Znak: ZP.271.15.2022

Dotyczy: trybu podstawowego na: „Kompleksowa przebudowa Amfiteatru w Mrągowie z budową infrastruktury towarzyszącej”.

### **ZAWIADOMIENIE**

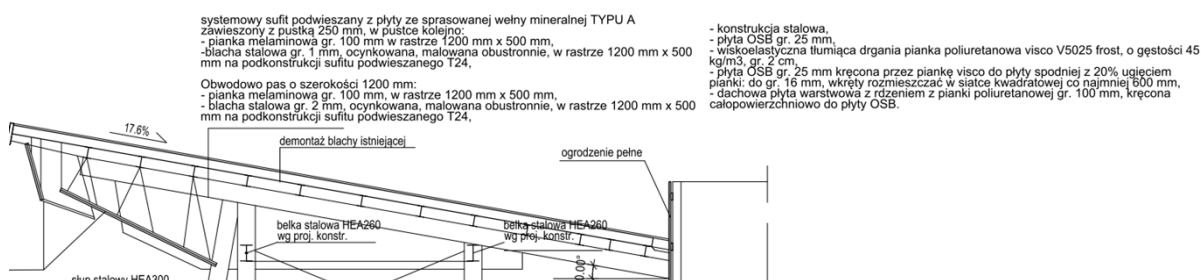
Prosimy o wytyczne do wykonania zadania reżyserki.

Zadaszenie należy zaprojektować i wykonać w konstrukcji lekkiej, stalowej, przestrzennej, zapewniająca odpowiednią akustykę. Proponowane warstwy przekrycia dachu,

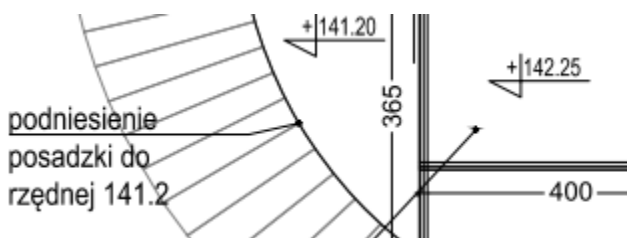
Prosimy o wskazanie w którym miejscu należy zaprojektować podnośnik nożycowy sceny.

Lokalizacja jest wskazana na planszy i na rysunkach branżowych. Należy przewidzieć także przebudowę nawierzchni i dojazdu do miejsca lokalizacji podnośnika tj. obniżenie krawężników
